Verslag huishoudelijke elektrische installatie op laagspanning en zeer lage spanning

Referentie: **013-20261015-04**	Datum controle: **15/10/2026**
Keurder: **013**

Eigenaar:	**Onbekend**	EAN-code:	**541448820051189615**
Adres installatie:	**Holstraat 29, 9000 - Gent**	Nummer teller(s):	**1sag1200056301**
		Distributienetbeheerder installatie:	**Fluvius**

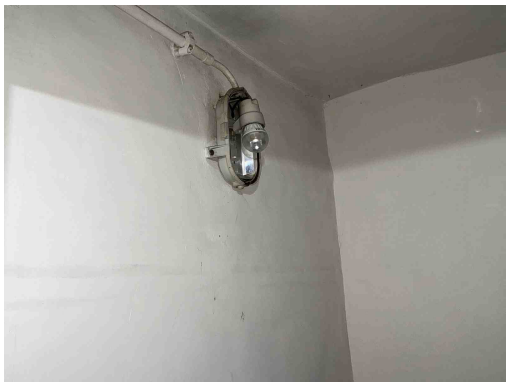
B17 - De voedingsspanning is niet op elk bord vermeld (Boek 1: 3.1.3.3).

T23 - Het elektrisch materiaal is beschadigd. (Boek 1: 1.4.1.3).
Opmerking: Oa verdeelbord

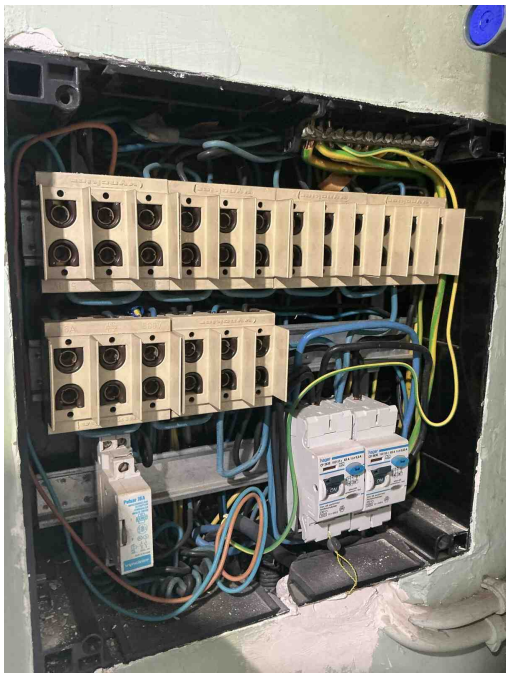
T23 - Het elektrisch materiaal is beschadigd. (Boek 1: 1.4.1.3).
Opmerking: Oa verdeelbord

T02 - Gevaar voor rechtstreekse aanraking: genaakbare delen onder spanning (Boek 1: 4.2.2).
Opmerking: Oa zolder

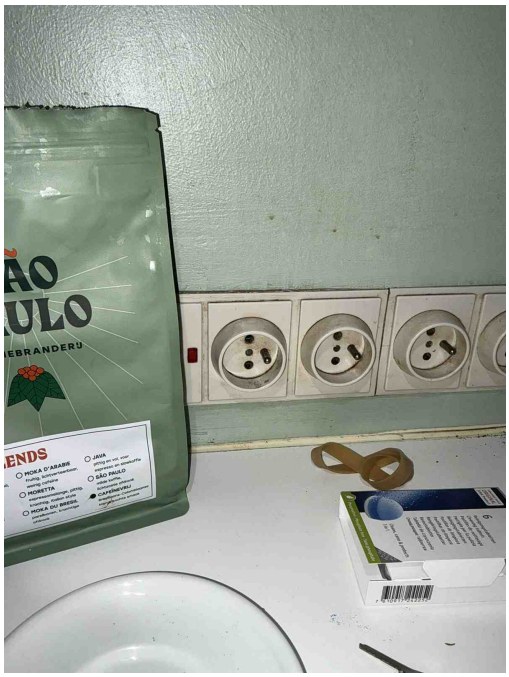
B30 - De houder van de beveiliging in een huishoudelijke ruimte is niet voorzien van aangepaste kalibreerelementen (Boek1: 5.3.5.5).

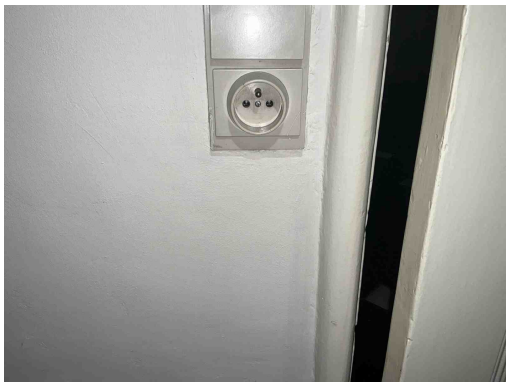
T11 - De contactdozen waarvan de toegekende stroomsterkte maximaal 16A en de toegekende spanning maximaal 250V bedraagt en niet bedoeld zijn voor de voeding van een of meerdere verbruikstoestellen voor een specifiek doel en niet geplaatst zijn in of op schakel- en verdeelborden, beschikken niet of IPXX-D (incl. gemeenschappelijke delen residentieel geheel) (Boek 1: 4.2.2.3/5.3.5.2).
Opmerking: Oa keuken, kelder, living ...

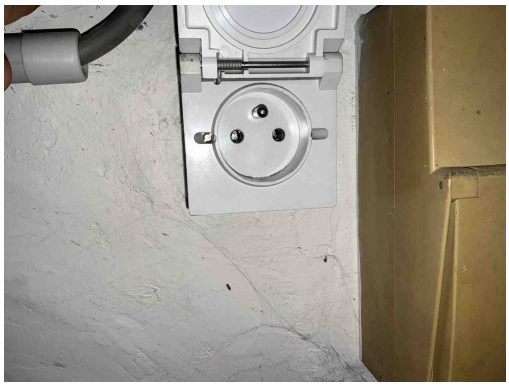
T11 - De contactdozen waarvan de toegekende stroomsterkte maximaal 16A en de toegekende spanning maximaal 250V bedraagt en niet bedoeld zijn voor de voeding van een of meerdere verbruikstoestellen voor een specifiek doel en niet geplaatst zijn in of op schakel- en verdeelborden, beschikken niet of IPXX-D (incl. gemeenschappelijke delen residentieel geheel) (Boek 1: 4.2.2.3/5.3.5.2).
Opmerking: Oa keuken, kelder, living ...

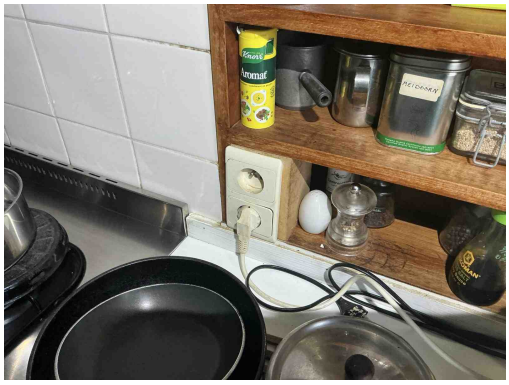
T11 - De contactdozen waarvan de toegekende stroomsterkte maximaal 16A en de toegekende spanning maximaal 250V bedraagt en niet bedoeld zijn voor de voeding van een of meerdere verbruikstoestellen voor een specifiek doel en niet geplaatst zijn in of op schakel- en verdeelborden, beschikken niet of IPXX-D (incl. gemeenschappelijke delen residentieel geheel) (Boek 1: 4.2.2.3/5.3.5.2).
Opmerking: Oa keuken, kelder, living ...

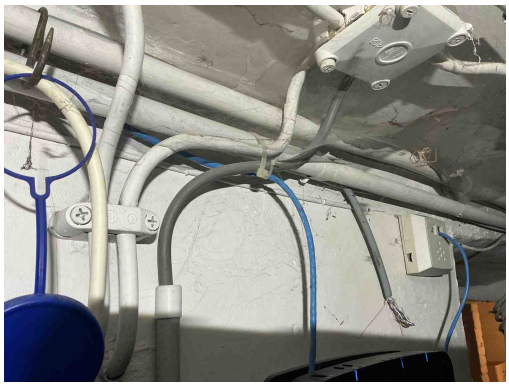
T07 - Inbouwcontactdozen en/of -schakelaars zijn niet voorzien van aangepaste inwerkdozen (Boek 1: 5.3.5.2/5.3.5.4).
Opmerking: Oa keuken

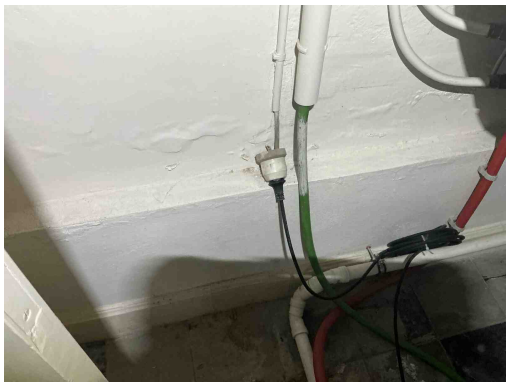
C13 - Onvoldoende bevestiging van de leiding(en) (Boek 1: 5.2.9.5).
Opmerking: Oa kelder

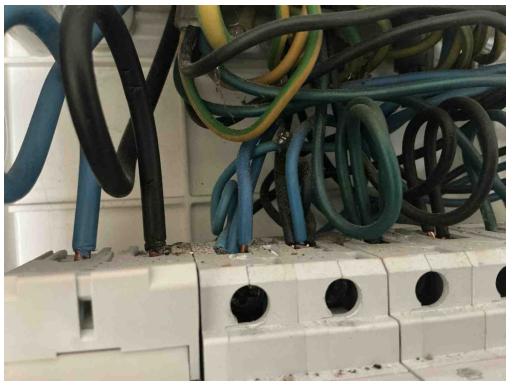
C28 - Niet gebruikte leidingen onder spanning zijn niet op een degelijke manier geïsoleerd of verwijderd (Boek 1: 4.2.1.1).
Opmerking: Oa zolder

T02 - Gevaar voor rechtstreekse aanraking: genaakbare delen onder spanning (Boek 1: 4.2.2).
Opmerking: Oa zolder

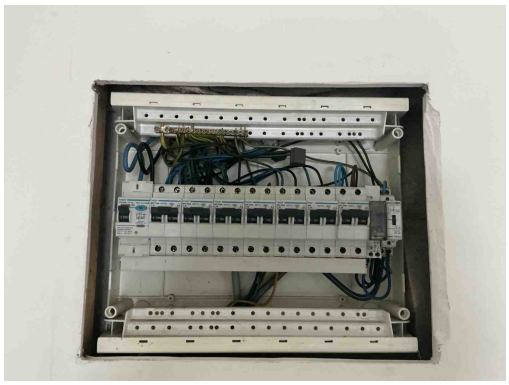
T21b - Het elektrisch materieel is niet geplaatst volgens de voorschriften van de fabrikant/ regels van goed vakmanschap. (Boek 1: 1.4.1.3) Oa kamgeleider niet afdoende afgedekt aan uiteiden. Zie kans op rechtstreekse aanraking plaatsingsfiche fabrikant.
